Licitación Pública:

**“PARQUE REGIONAL SUR – ROSARIO –  
DEPARTAMENTO ROSARIO – PROVINCIA DE SANTA FE”**  
**CIRCULAR ACLARATORIA N° 1 (CON CONSULTA)**

ESPECIALIDAD  
RUBRO ALUMBRADO  
PLANO 2655  
ILUMINACIÓN PARQUE REGIONAL SUR

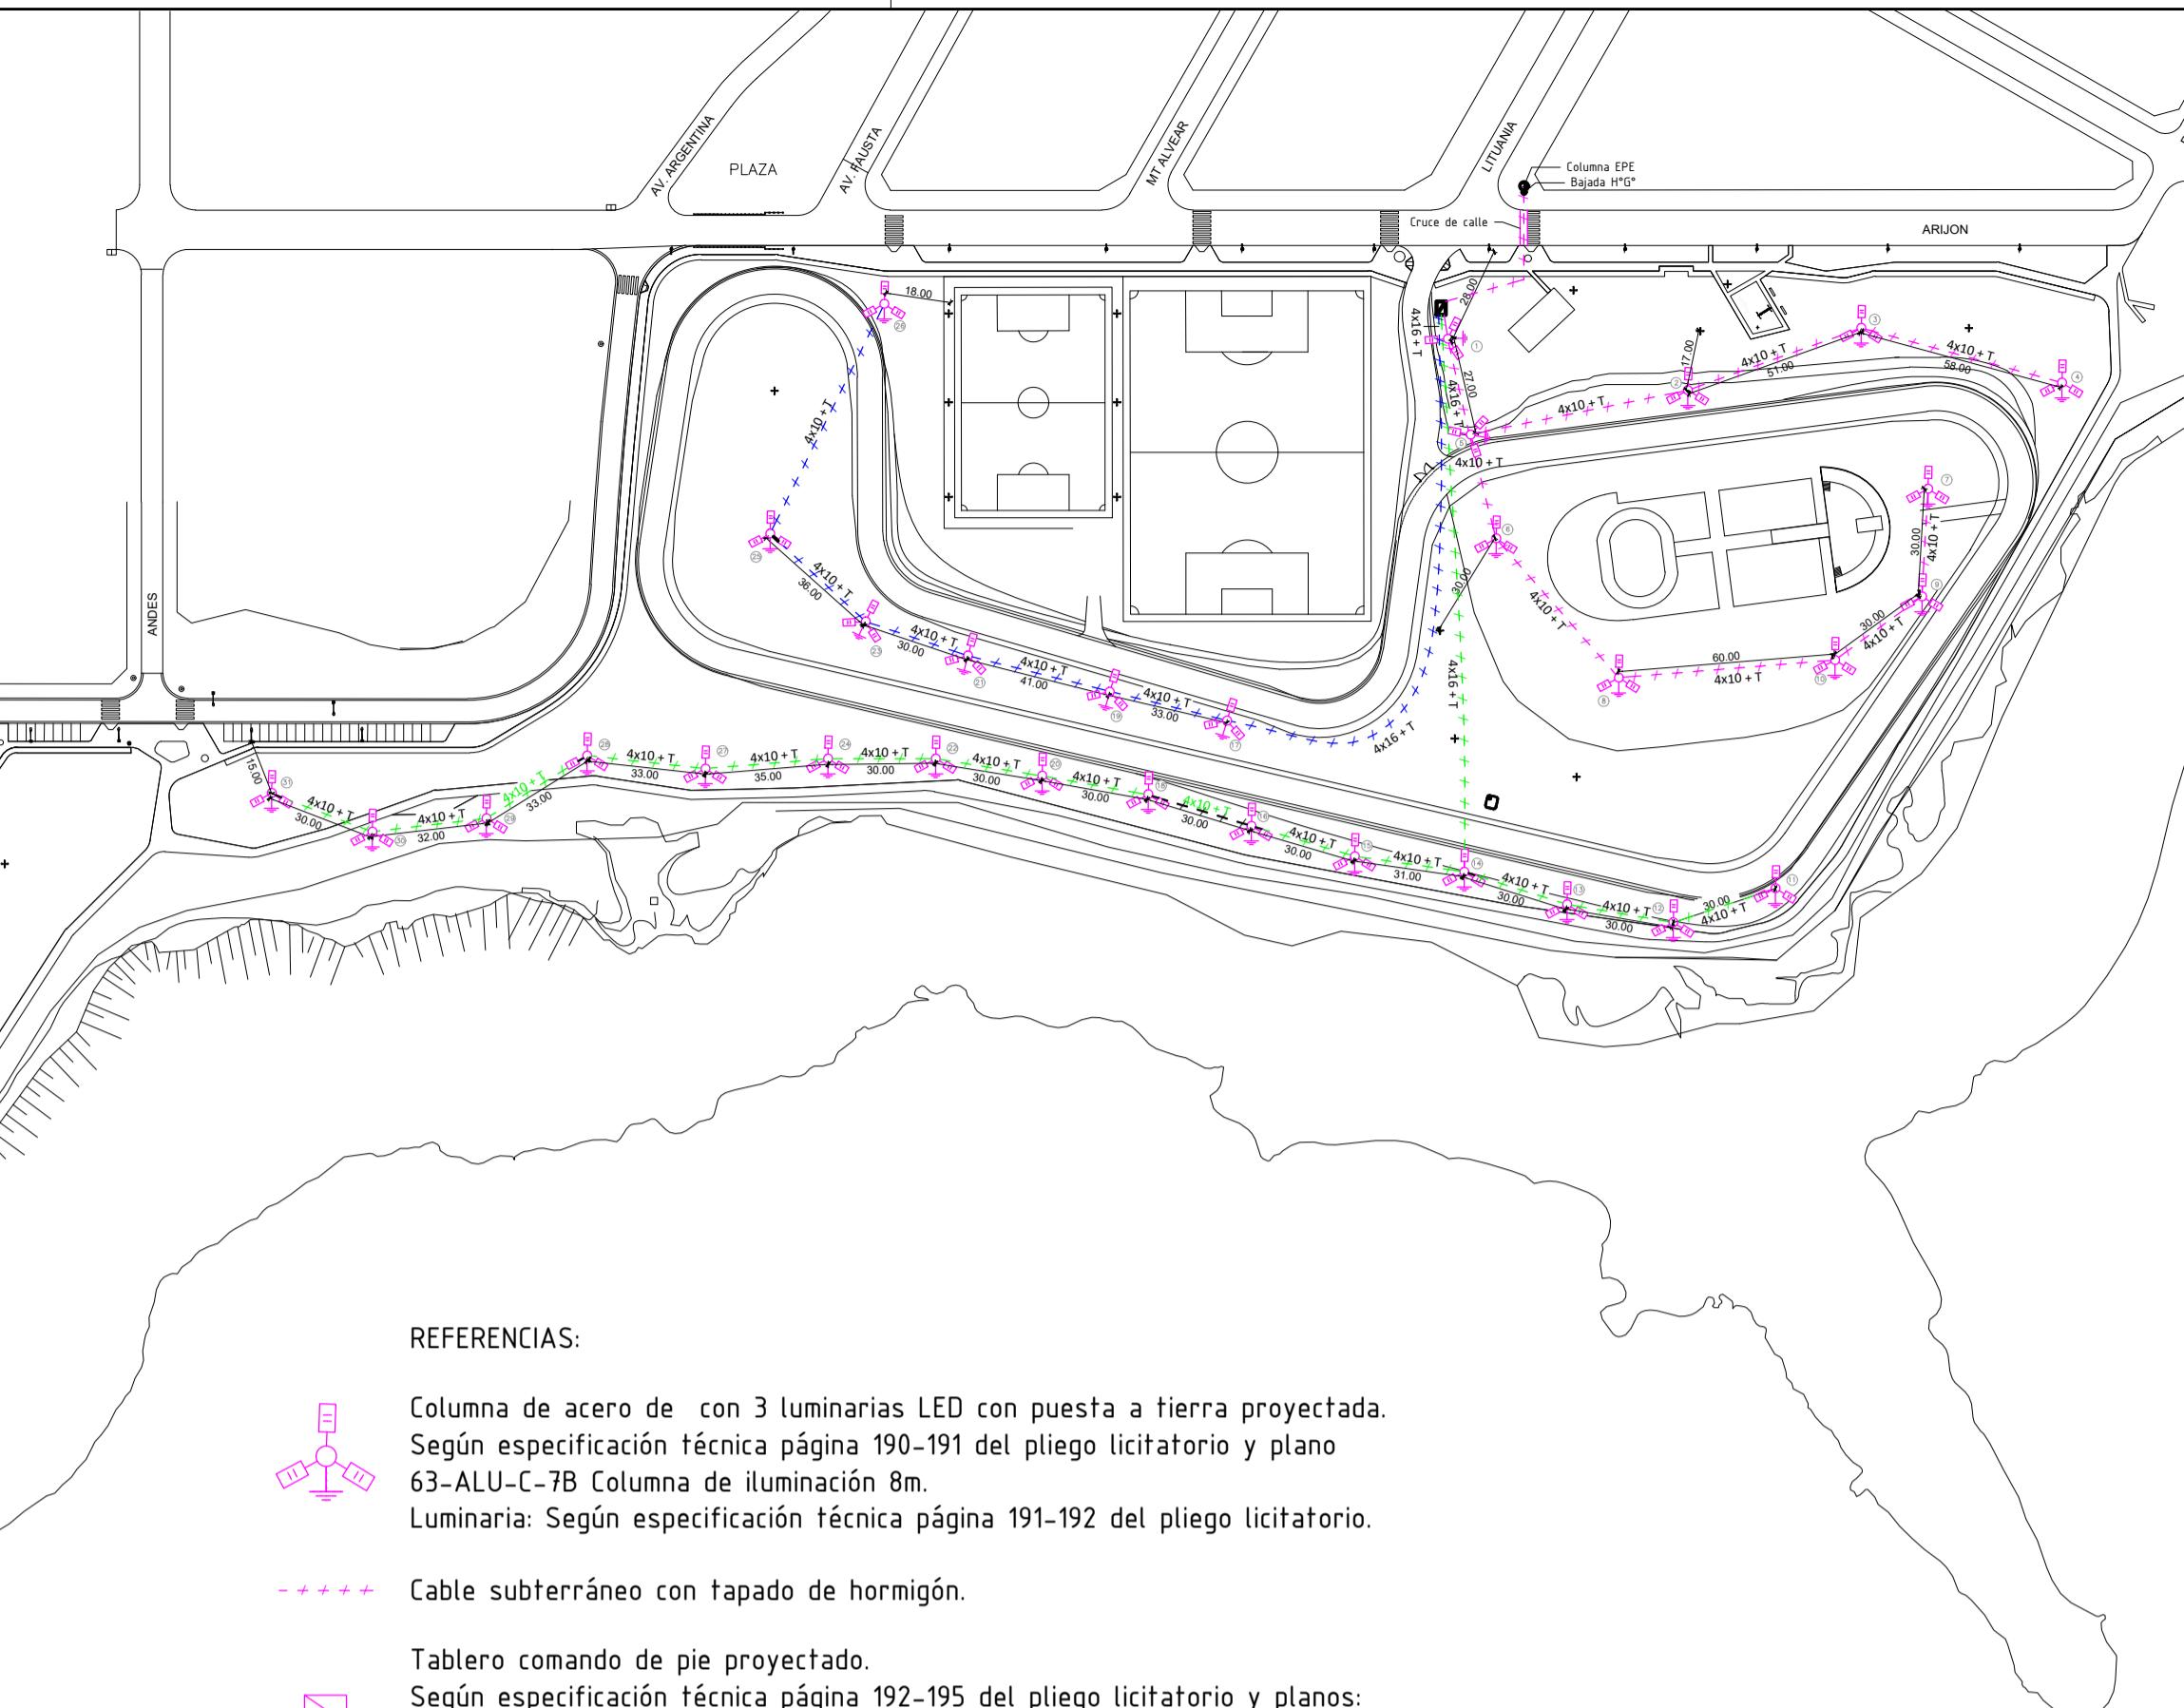
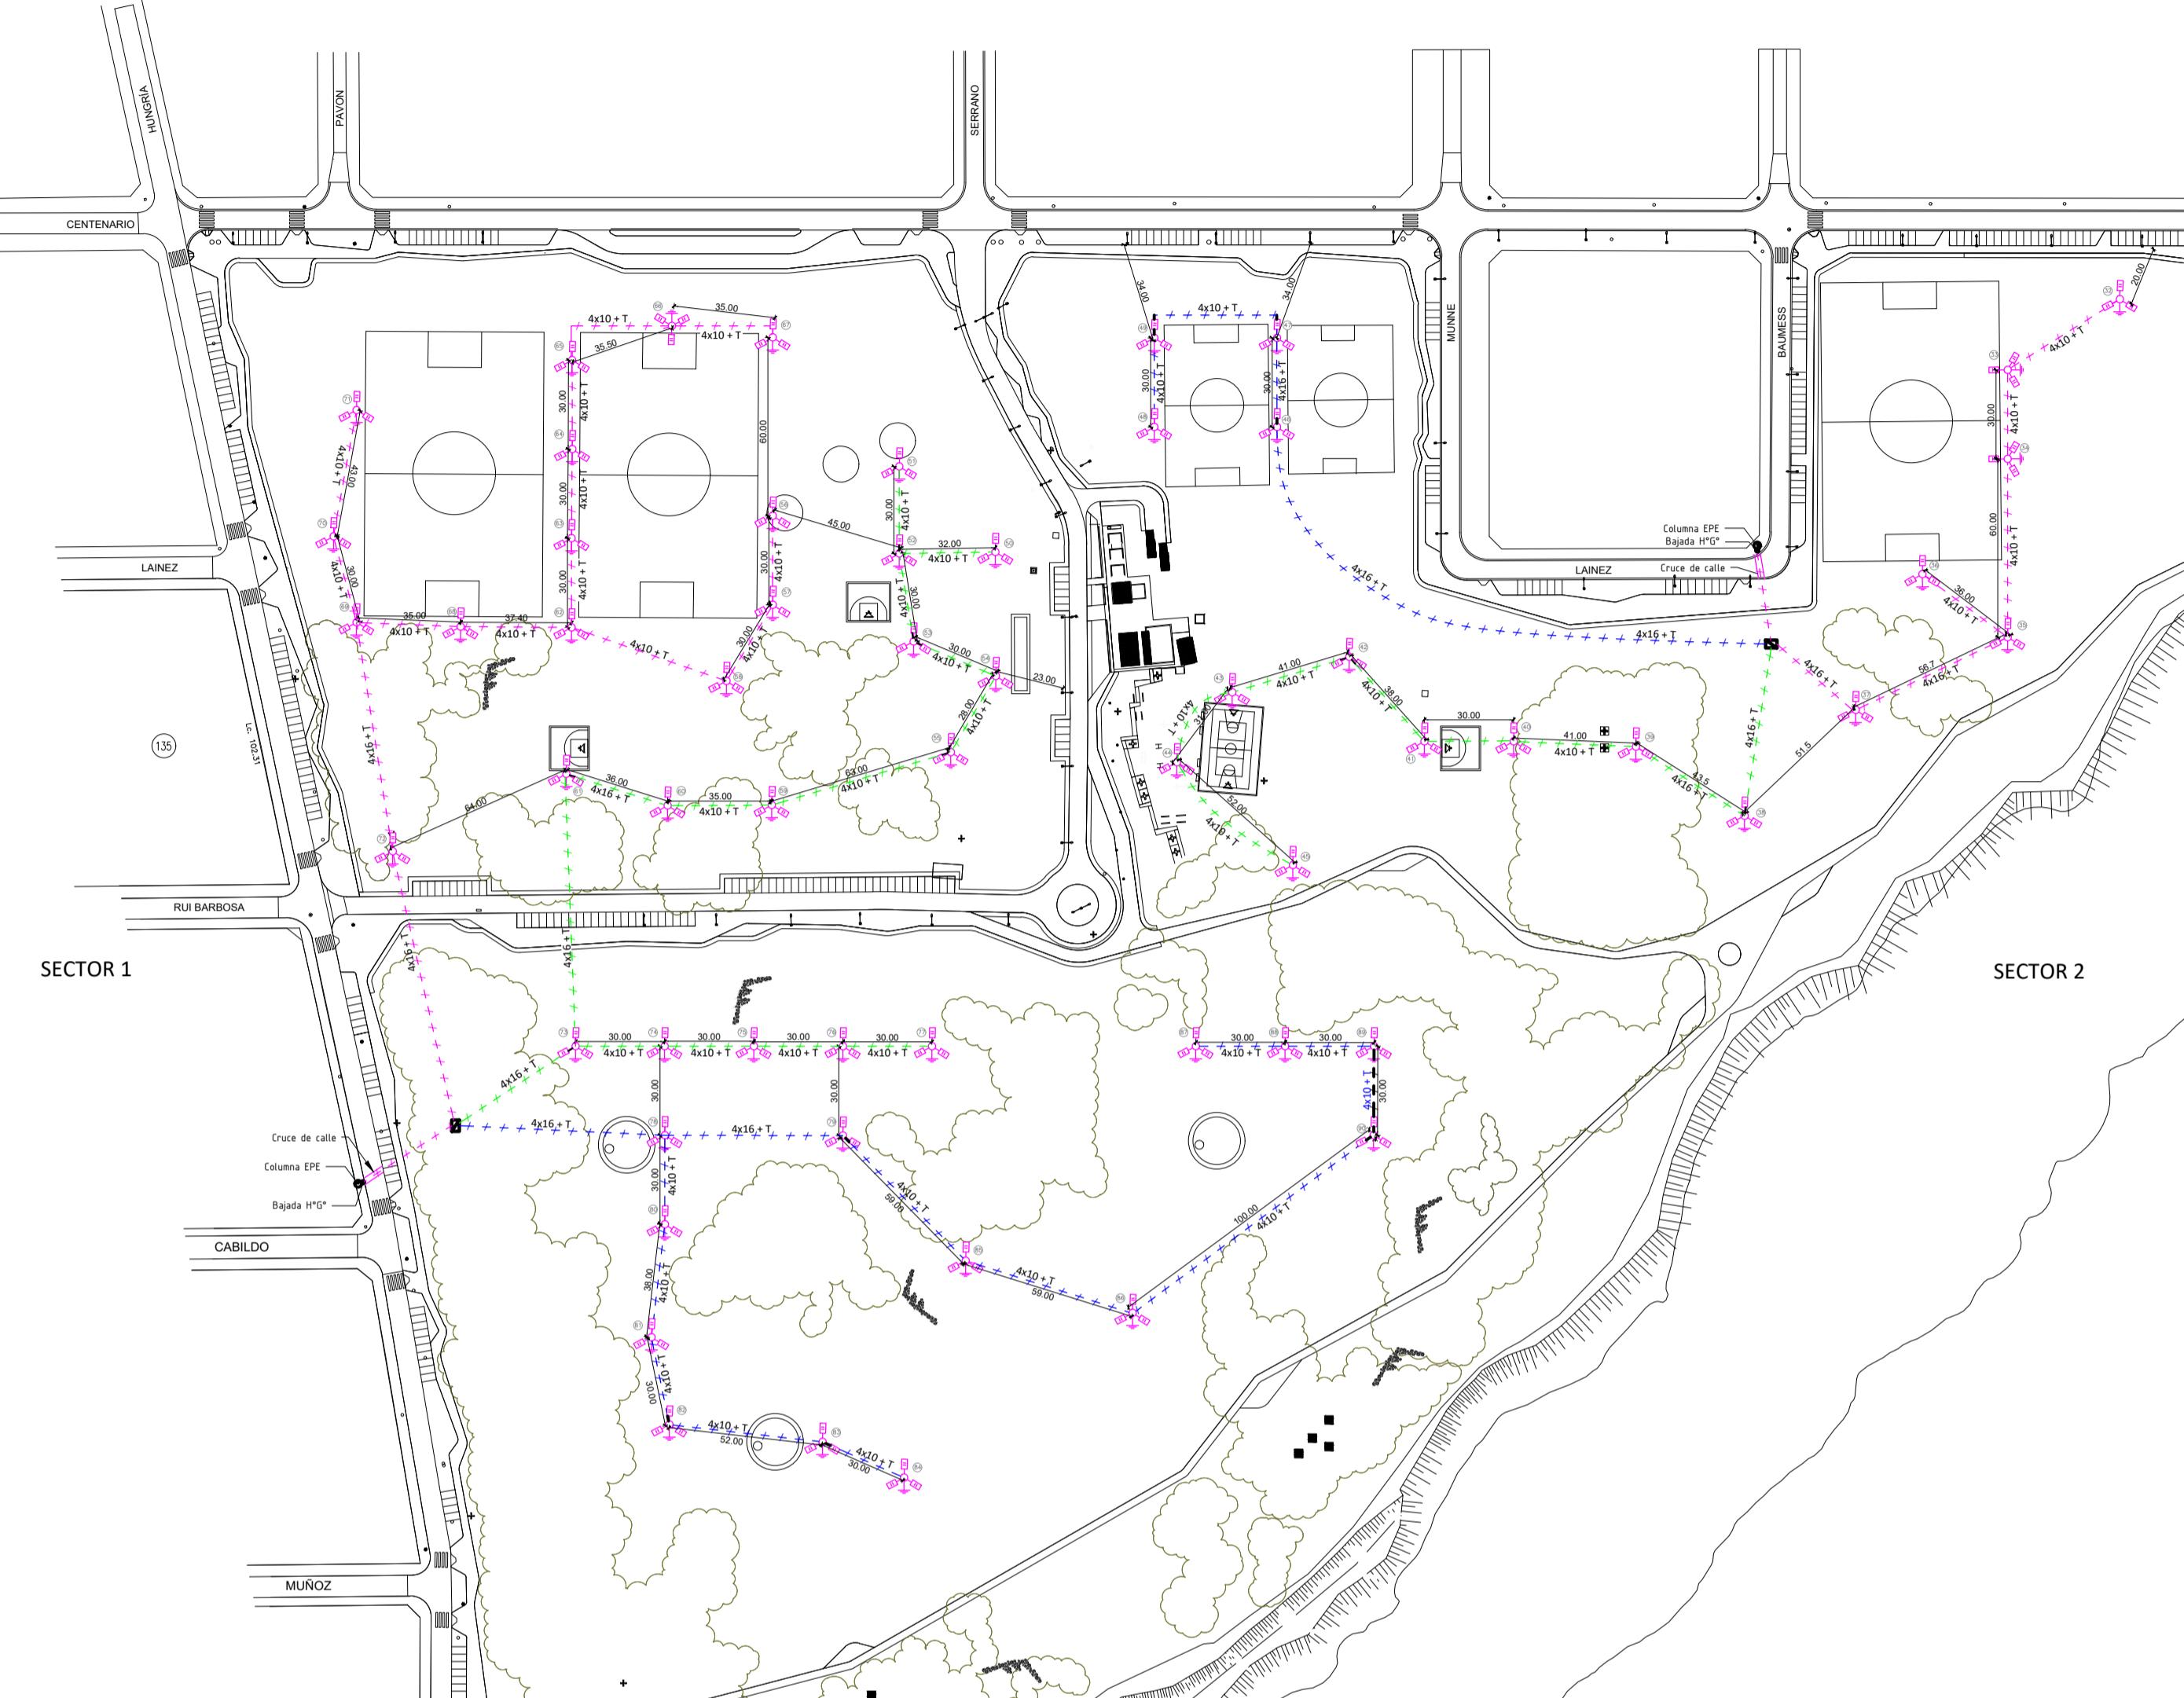
**Consulta Nº 5:** ALUMBRADO PÚBLICO: Solicitamos plano de ubicación de las luminarias, así como también de los tendidos eléctricos que alimentan a las mismas.

**Consulta Nº 16:** Se solicita plano de alumbrado para poder identificar y cuantificar las columnas de acero, ya que en el plano "2 - PS-G-AQ2-Identificación de sectores" se pueden identificar sólo 51 columnas. Además, confirmar si las columnas de iluminación existentes de 15 m se deben refaccionar.

**Respuesta. Se adjunta el plano N°2655 “Iluminación Parque Regional Sur” elaborado por la Dir. General de Alumbrado Público.**

Columna de acero de con 3 luminarias LED con puesta a tierra proyectada.  
Según especificación técnica página 190-191 del pliego licitatorio y plano  
63-ALU-C-7B Columna de iluminación 8m.  
Luminaria: Según especificación técnica página 191-192 del pliego licitatorio.

Cable subterráneo con tapado de hormigón.

Tablero comando de pie proyectado.  
Según especificación técnica página 192-195 del pliego licitatorio y planos:  
-64-ALU-G-2 Gabinete de Alumbrado Público  
-66-ALU-T-32 Circuito de comando
